# bFaaaP — 成澤さんへの反映報告とご確認（その3）

ME図回答の反映 + ポール位置のご確認 + 公開前の残り

## bFaaaP Pro — mechanical layout (after the working unit's build)

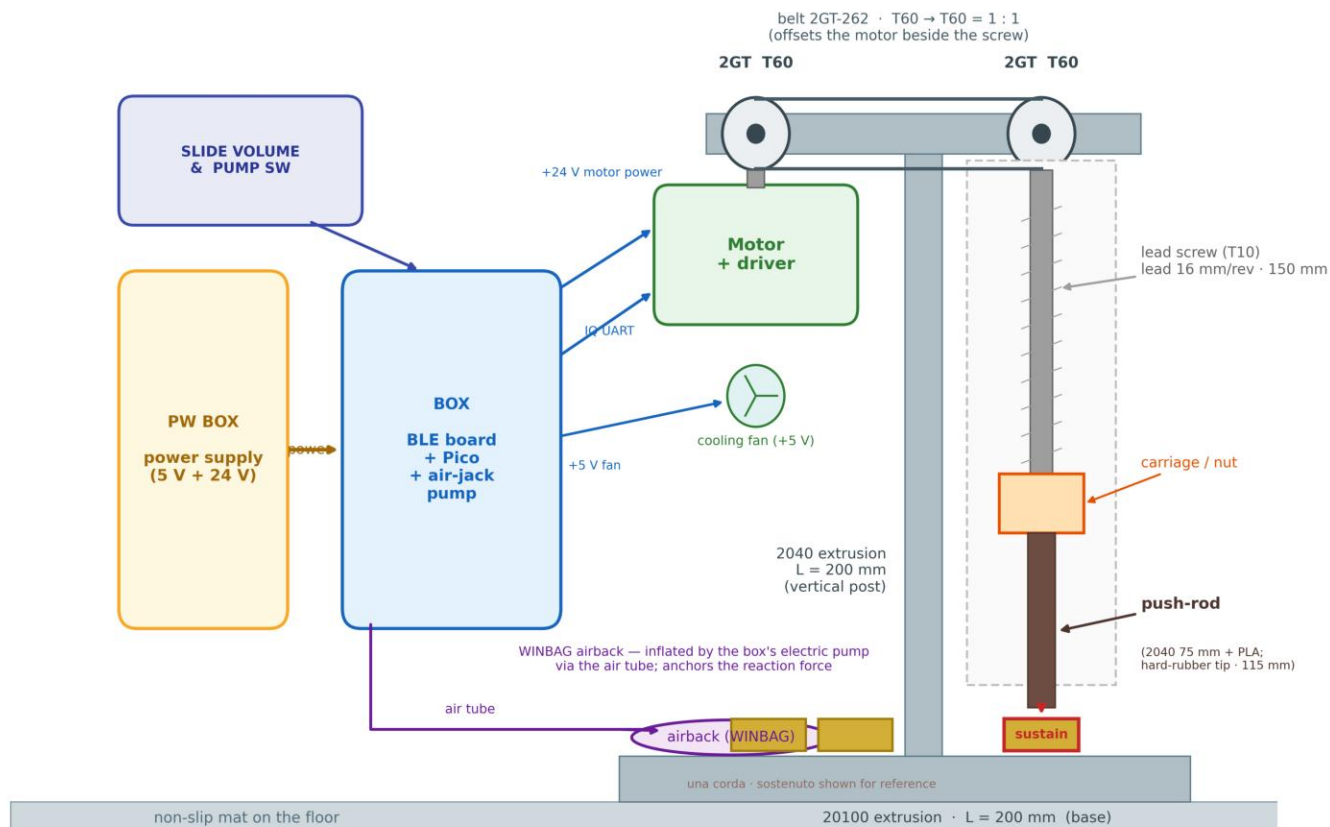
- ・ ② airback は 電動ポンプのみ で膨張（WINBAG 手動球は不使用に統一）。
- ・ ④ PW BOX=+24V/+5V/BOX→駆動モーター（+24V）/BOX→冷却ファン（+5V）/BOX→IQ UART/BOX→air tube→a
- ・ ⑤ 2040 ポール（縦支柱・L=200）を リードスクリュー列の“左” に移動（モーターとスクリューの間）。
- ・ A 後継モーター=同寸 NEMA17（17型・STEP/DIR）として記載。
- ・ B T10=リード16mm/回・150mm/押し棒=2040 L=75mm + 上部15mm PLA（ナット保持）+ 下部 PLA+硬質ゴム先端

- ・ 更新図の ⑤ ポール位置（2040 縦支柱がリードスクリュー列の左）は、これで実機どおりですか？
- ・ 他に、図の構成・寸法・配線で直すべき点はありませんか？
